Notificación de modificación de producto

DISPENSA VVS/VVSx

incorporación de agujeros adicionales para el uso opcional del SoftSTOPPpro

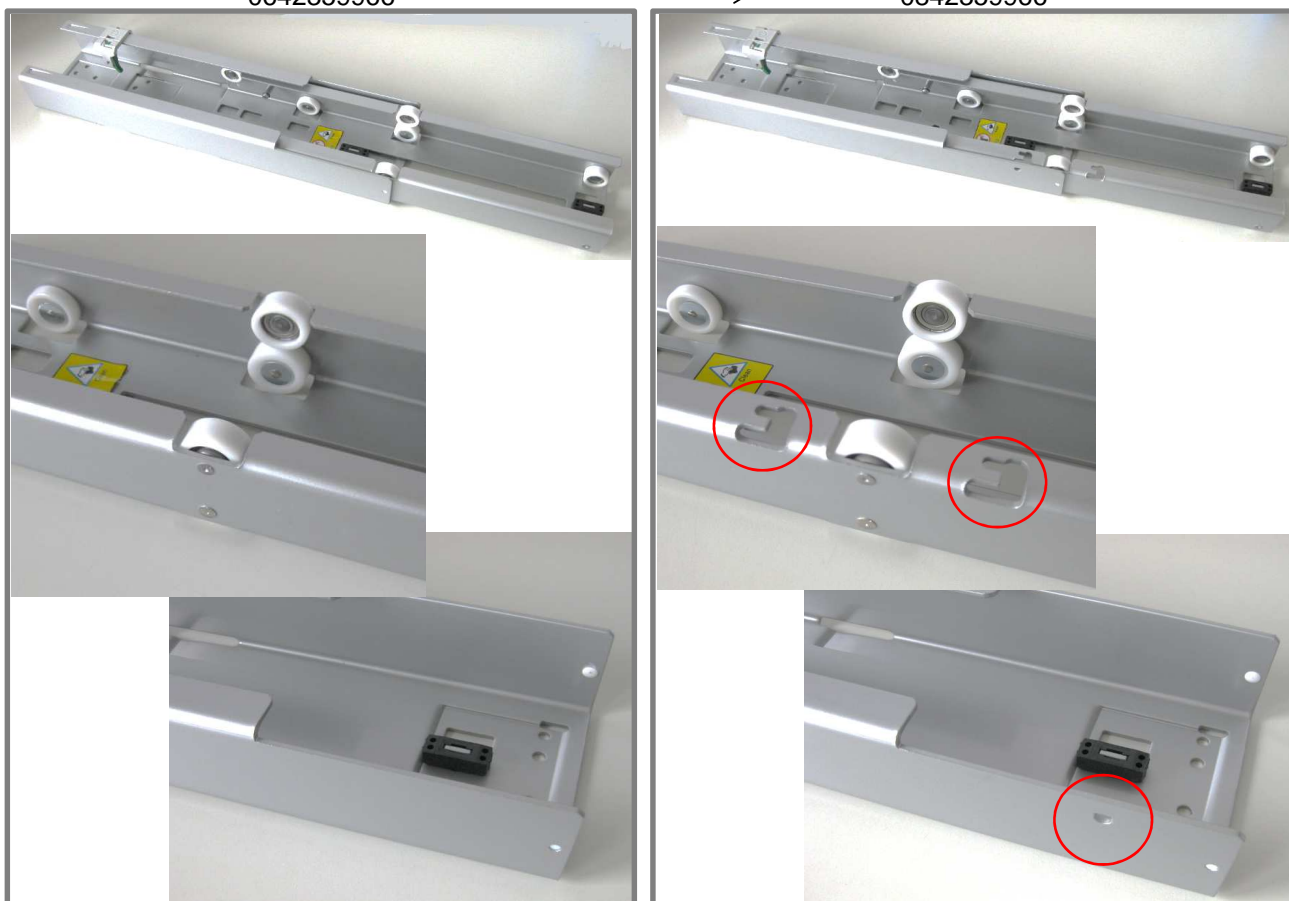
Para el uso del amortiguador SofSTOPPpro se incorporarán en la parte inferior de la guía (S1) y en la parte extraíble inferior (S2) agujeros, para encajar el arrastrador (S1) y el SoftSTOPPpro (S2).

Uso opcional del SOFTSTOPPpro
